**THONON-LES-BAINS : modification n°1 du Plan  
Local d'Urbanisme et modification du zonage  
d'assainissement de la commune**

Du 14 Février 2019 au 16 Mars 2019

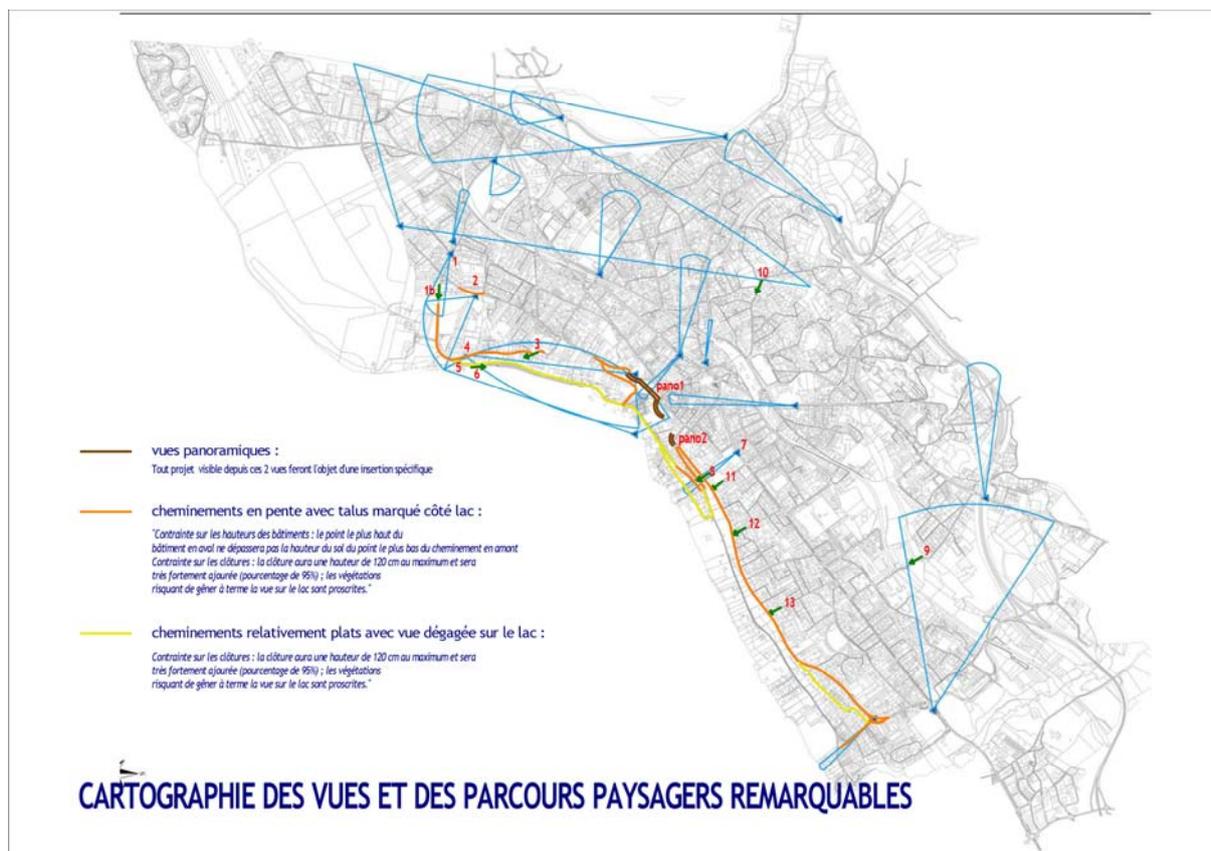
Une autre vue oubliée est celle située sur le chemin du Genevray. La rupture de pente en venant du sud ainsi que la coupure d'urbanisation en face de l'usine des Eaux de Thonon permet de dominer la ville et le lac et d'avoir une vue panoramique (voir photo 09).

Les vues sur le lac depuis l'avenue de l'Ermitage ont été omises. La rupture de pente au sommet de cette avenue ménage une vue très dégagée (voir photo 10) et de qualité qui doit être protégée.

Nous soulignons que le positionnement du cône de vue n°01 (voir photo 01) devrait être corrigé et placé comme sur notre carte, sur l'emplacement n°01b (voir photo 01b), pour pouvoir y inclure réellement le Château et le Domaine de Ripaille.
